RELATÓRIO DE VISTORIA DEMA n.º 0360/2025

RELATÓRIO TÉCNICO – INSTALAÇÕES ELÉTRICAS DE BAIXA TENSÃO

Posto Polícia Rodoviária Federal (PRF)

Rodovia BR 158, km 561, RS

Quadro medição, dois medidores

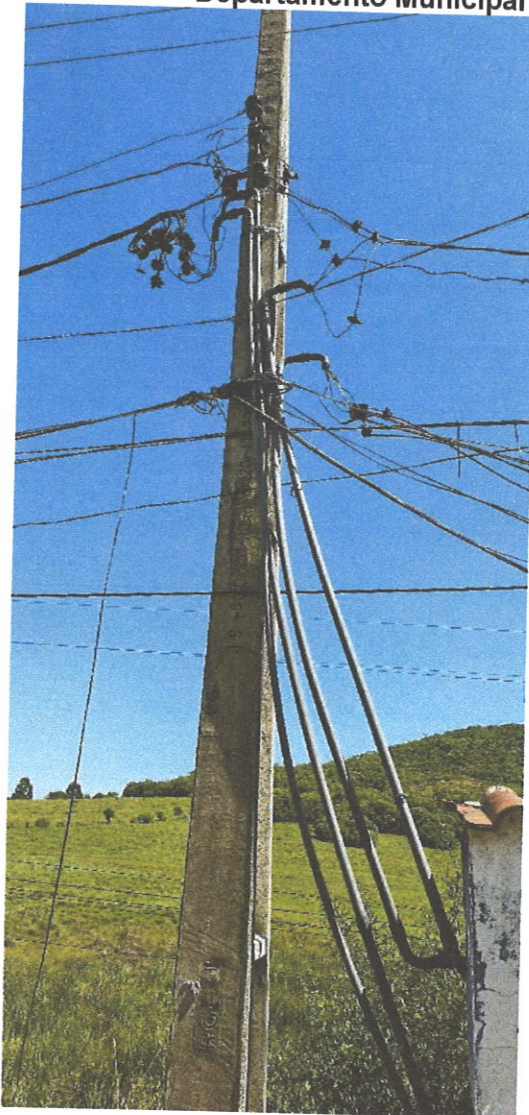
O quadro de medição instalado em área externa abriga dois tipos de medidores: um medidor trifásico, identificado como P1, e um medidor monofásico, identificado como P2, para efeito de elaboração de documento técnico. O referido quadro encontra-se atualmente em desconformidade com as normas vigentes da concessionária de energia, apresentando evidentes intervenções irregulares, condutores expostos e ausência de dispositivos de proteção contra surtos (DPS).

No medidor P1 (código 4984155-3), foram identificados:

- Disjuntor de proteção do tipo DIN conforme padrão da concessionária, porém instalado com condutores incompatíveis (alimentação de quadros de distribuição interna);
- Presença de condutores de diferentes bitolas, configurando inconformidade técnica;
- Uma tomada de energia que sofreu curto-circuito, atualmente desativada mediante corte do condutor.

Entrada eletrodutos / mureta

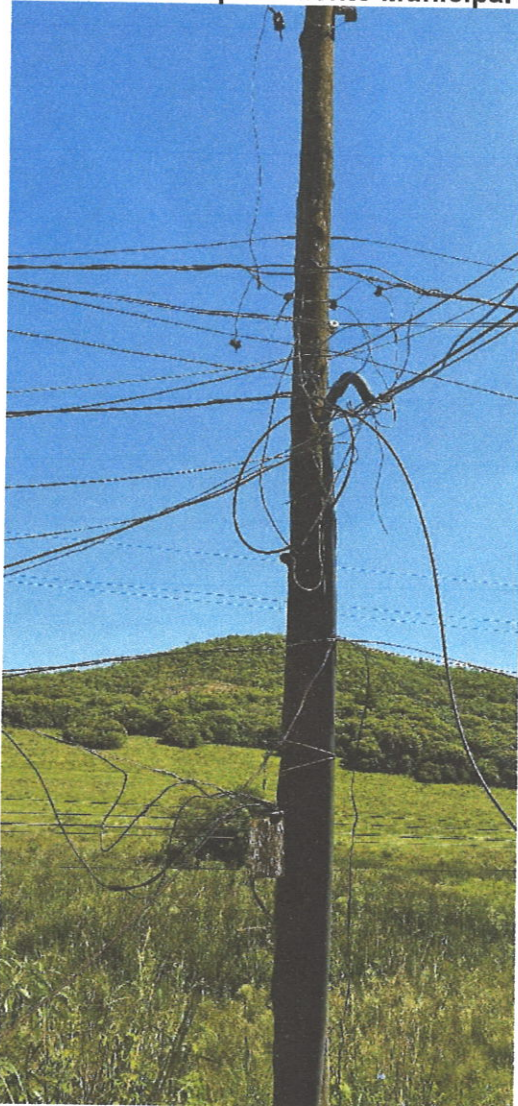
Na porção externa, no ponto de entrada da tubulação em PVC, observa-se na mureta diversas interferências e fixações inadequadas, resultando em eletrodutos mal afixados e com elevado potencial de infiltração de água para o interior do quadro, onde se encontram componentes elétricos sensíveis.

Poste madeira /condutores soltos

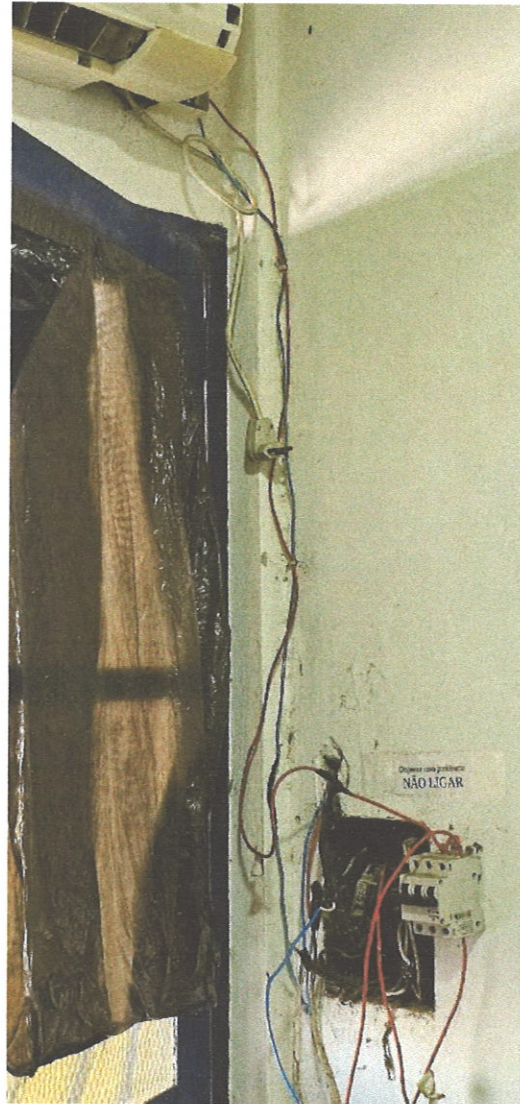
Na área externa, verifica-se que a maioria dos postes destinados à ancoragem dos condutores apresenta elevado grau de deterioração em decorrência do envelhecimento dos materiais. Observam-se ainda desalinhamentos significativos e perda de prumo, configurando comprometimento da estabilidade mecânica dos suportes. Tal condição evidencia a vulnerabilidade da rede elétrica externa, representando risco à integridade do sistema, à segurança operacional e à continuidade do fornecimento de energia.

Quadro alojamento femenino

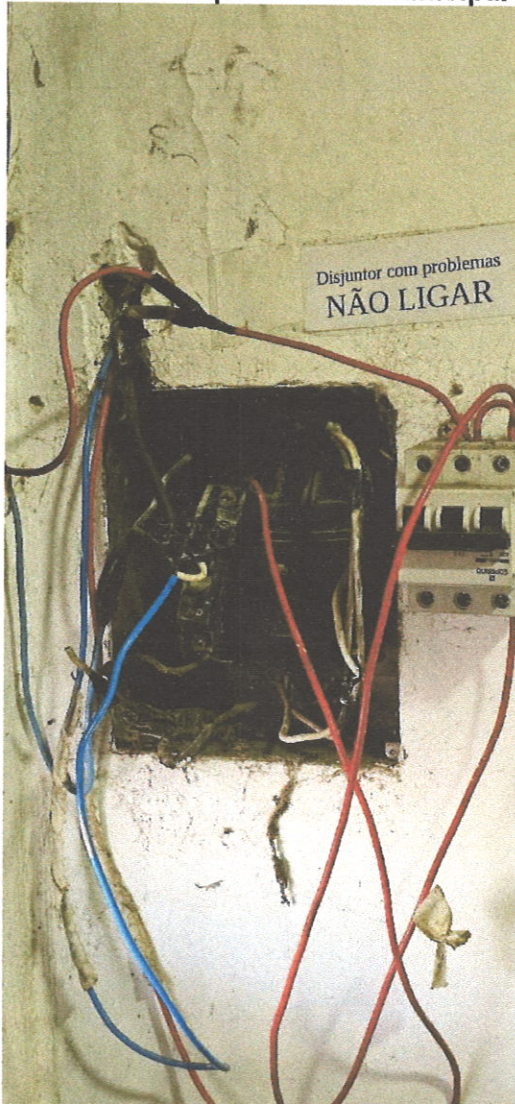
Constatou-se a existência de um quadro de distribuição (CD) localizado em alojamento feminino, instalado atrás de porta metálica, em condições totalmente inadequadas. O referido quadro apresenta condutores expostos, múltiplas emendas irregulares, bem como trechos de condutores sem qualquer tipo de isolamento. Verificou-se ainda que os disjuntores se encontram mal fixados no interior do quadro, havendo também disjuntor instalado diretamente em parede, com condutores expostos e desprovidos de qualquer sistema de proteção. Ademais, observou-se, de forma específica neste quadro, a ocorrência de sinistro caracterizado por princípio de incêndio em disjuntor monofásico de 25 A, sendo identificados o condutor fase (cor vermelha) e o condutor neutro (cor azul) com evidentes sinais de sobreaquecimento.
